Koncepční studie BYTOVÝ DŮM Mladoboleslavská - RIZIKA STUDIE

BD Mladoboleslavská, parc. č. 23, 24/1, 24/2 k.ú. Kbely • generální dodavatel Steel & Hall, s.r.o. • architekt ZALUBEM, s.r.o. • Doplněk KS 20.8.2025

VYPOŘÁDÁNÍ s podmínkami kladného vyjádření Institutu pro plánování a rozvoj hl. m. Prahy

HRANA 5

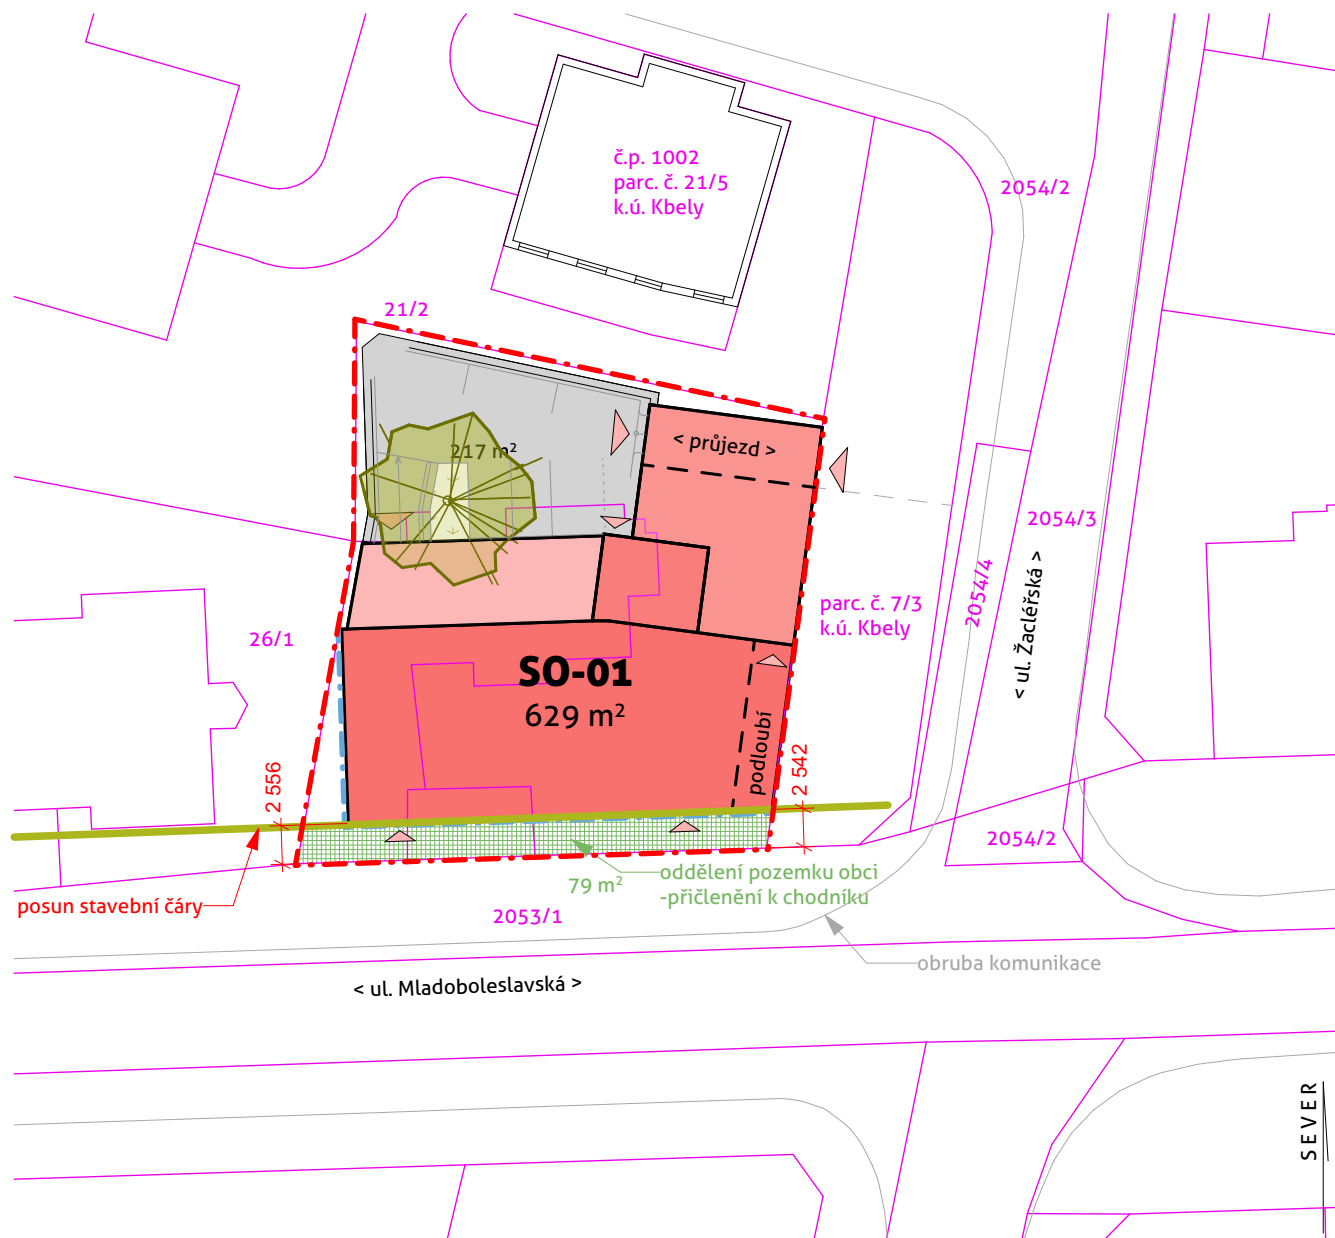
Posun stavební čáry o cca 2,5 m do hloubi pozemku zvětší plochu parteru o cca 80 m² (předpolí před komercí), které mohou přejít do majetku městské části.

Může zůstat ve vlastnictví investora s povinností údržby.
